Avis de l'ARAU du lundi 29 avril 2019 sur le projet de Plan d'Aménagement Directeur (PAD) « Mediapark »

## Le PAD Mediapark n'est pas mûr : attention aux risques de dérives

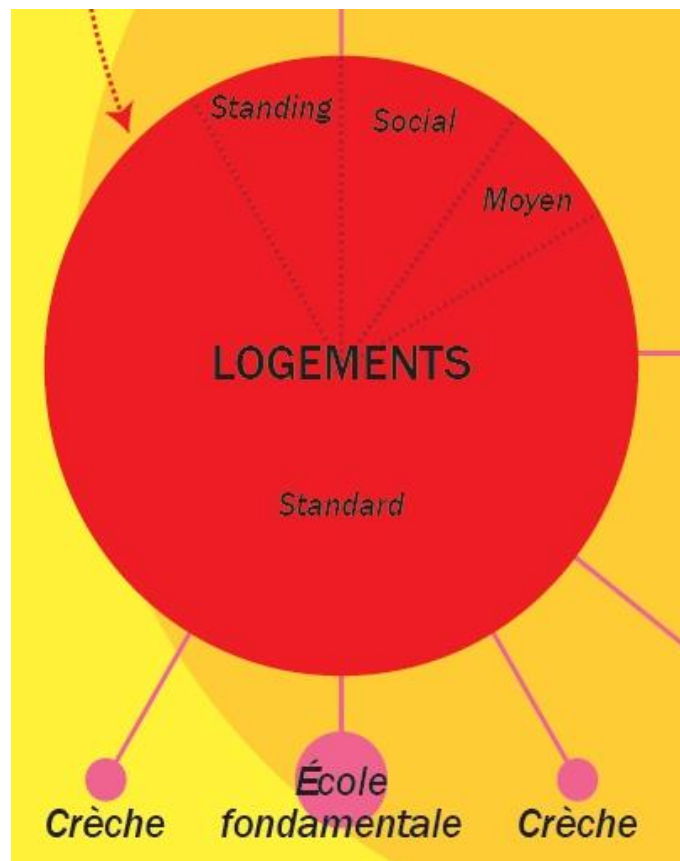
Le site Reyers est devenu propriété de la Région en 2017. Pourtant, le projet de PAD ne mentionne pas si les logements qui y seraient développés seraient publics ou privés. La seule indication est le graphique ci-dessous, extrait du volet stratégique :

Pour rappel, **la Région a récemment annoncé que les logements du PAD Casernes seraient 100% publics ; elle doit faire de même pour ce projet de PAD.** Afin de conserver la maîtrise foncière de manière pérenne, il faudra privilégier le logement locatif ou, pour l'acquisitif, le démembrement du foncier sur le modèle du community land trust par exemple. Si la Région opte pour de l'acquisitif « traditionnel », les terrains reviendront, à terme, sur le marché privé.

*Les zones de forte mixité (en brun) pourraient accueillir jusqu'à 91.500 m<sup>2</sup> de fonctions autres que le logement.*

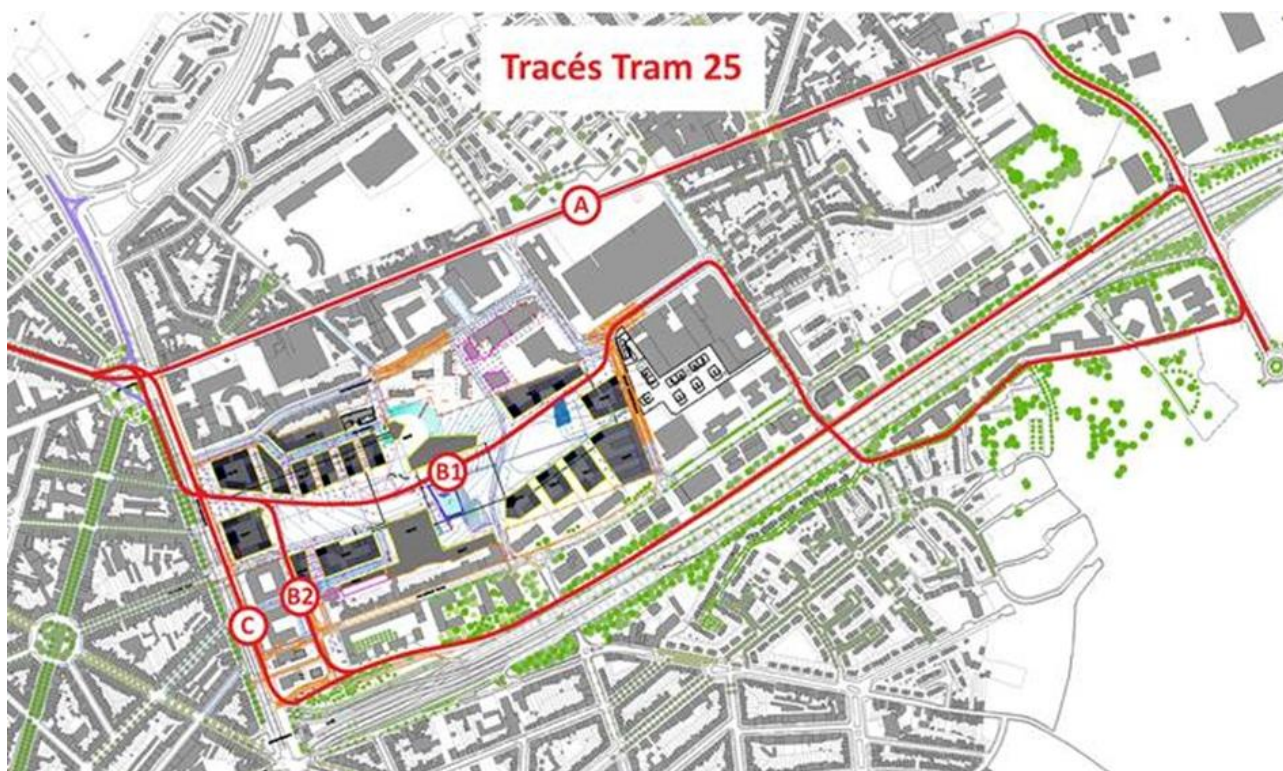
Le volet réglementaire du projet de PAD autoriserait jusqu'à 373.000 m<sup>2</sup> de superficies de plancher. Les zones de forte mixité du site pourraient accueillir un maximum de 91.500 m<sup>2</sup> de fonctions autres que le logement, le commerce pouvant atteindre 6.500 m<sup>2</sup> par immeuble, sans compter les bureaux ou encore des hôtels jusqu'à 250 chambres. Rappelons que les sites de la RTBF et de la VRT (en vert sur le plan ci-dessous) ne sont pas comptabilisés dans ces 91.500 m<sup>2</sup>, pas plus que le projet « Frame » de centre médias (10.000 m<sup>2</sup>) situé hors du périmètre du PAD.

Le volume potentiel des fonctions commerciales, impossible à précisément déterminer sans détails quant au nombre d'immeubles, pourrait être très élevé et entrer en concurrence avec les noyaux commerçants des alentours s'il dépasse le cadre des besoins des nouveaux habitants et utilisateurs du site.

L'ARAU demande que les fonctions commerciales et de bureaux soient mieux encadrées : les prescriptions du volet réglementaires sont trop vagues, tant sur le nombre de mètres carrés constructibles que sur la détermination des fonctions souhaitées.

Concrètement, **la partie « parc » du projet (est du site) pourrait accueillir jusqu'à 96.000 m<sup>2</sup> de constructions**, réparties dans les 3 zones de logement (en jaune foncé) et la zone de forte mixité (en brun) situées sur la droite du plan. Or, **le schéma directeur Reyers, approuvé en 2010, ne préconisait que 62.000 m<sup>2</sup> dans cette zone**. Une augmentation de près de 55% difficile à justifier.
